ИЗМЕНЕНИЯ, ВНЕСЕННЫЕ В МЕЖГОСУДАРСТВЕННЫЕ СТАНДАРТЫ

Изменение № 2 ГОСТ 9018—89 Колонки топливораздаточные. Общие технические условия

Принято Межгосударственным Советом по стандартизации, метрологии и сертификации (протокол № 13 от 28.05.98)

ВАРИАНТЫ РАЗМЕЩЕНИЯ РАЗДЕЛЬНЫХ БЛОКОВ КОЛОНКИ

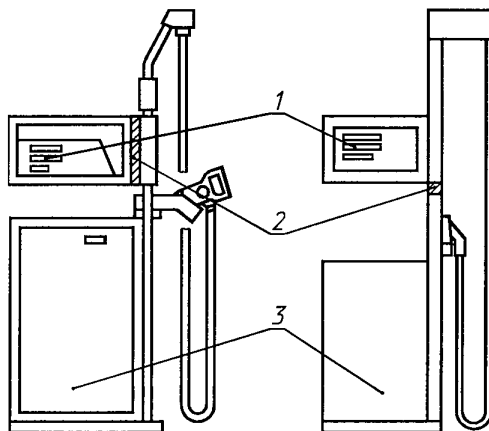
Варианты (А, Б, В) размещения отдельных блоков колонки приведены в приложении».

Стандарт дополнить приложением:

При выполнении колонки в отдельных блоках электрооборудование, установленное в блоке гидроагрегата, должно обеспечивать безопасную эксплуатацию колонки во взрывоопасной зоне класса В-Іг. В информационном блоке может применяться электрооборудование общего назначения, без средств взрывозащиты, при условии выполнения корпуса электрооборудования со степенью защиты, обеспечиваемой оболочкой, не менее IP54 по ГОСТ 14254—96 и обязательным созданием в конструкции колонки свободно вентилируемого пространства между электрооборудованием информационного блока и другими блоками колонки, а также герметизацией кабельных вводов в электрооборудовании информационного блока.
